改善箇所説明図

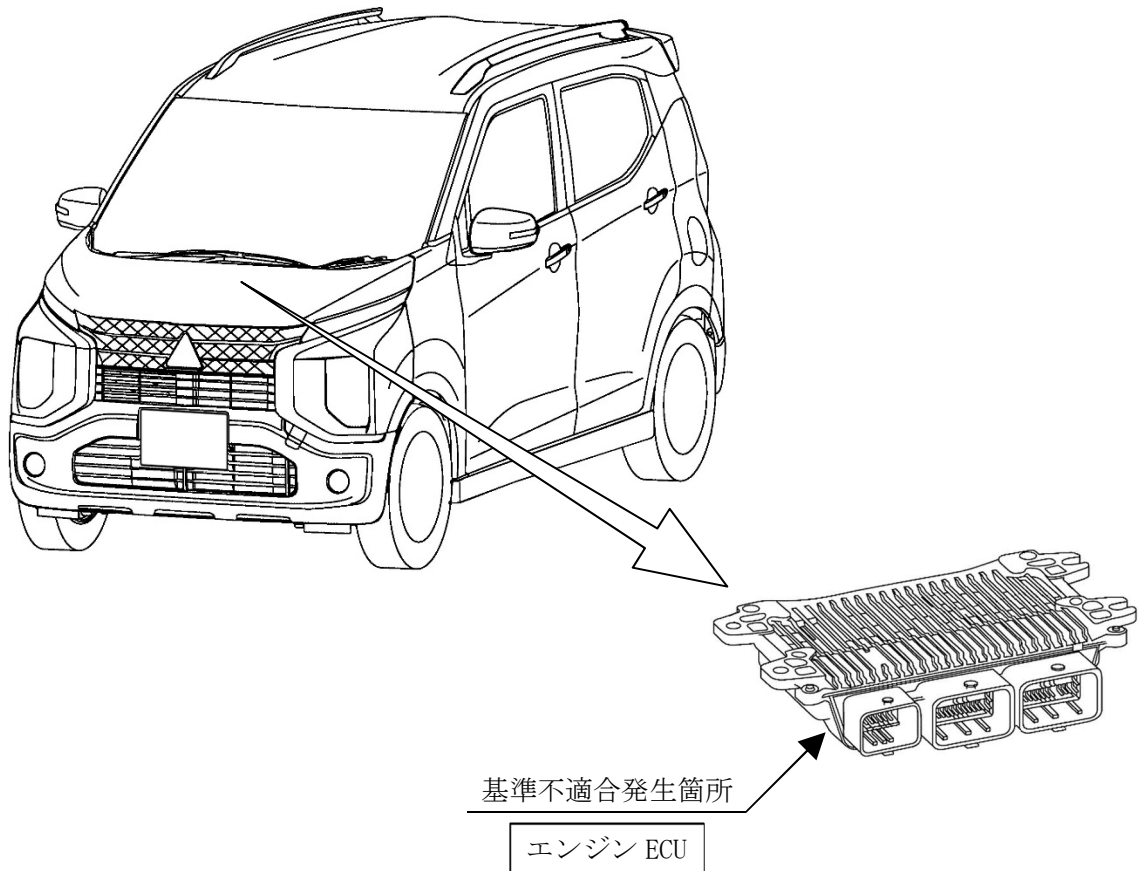
エンジン制御装置（ECU）において、制御プログラムが不適切なため、幾つかの条件が重なったシーンでエンジンからブレーキ倍力装置への負圧供給が遅れる場合がある。そのため、最悪の場合、強い制動力が必要な場合に、通常より大きなブレーキ踏力が必要となり、想定よりも制動停止距離が長くなるおそれがある。

全車両、エンジン ECU の制御プログラムを対策仕様に書き替える。

注：図中の 内は、プログラムを書き替える部品を示す。

識別：助手席側ドアロアヒンジにあるピン頭部に、白または黄色ペイントを塗布する。
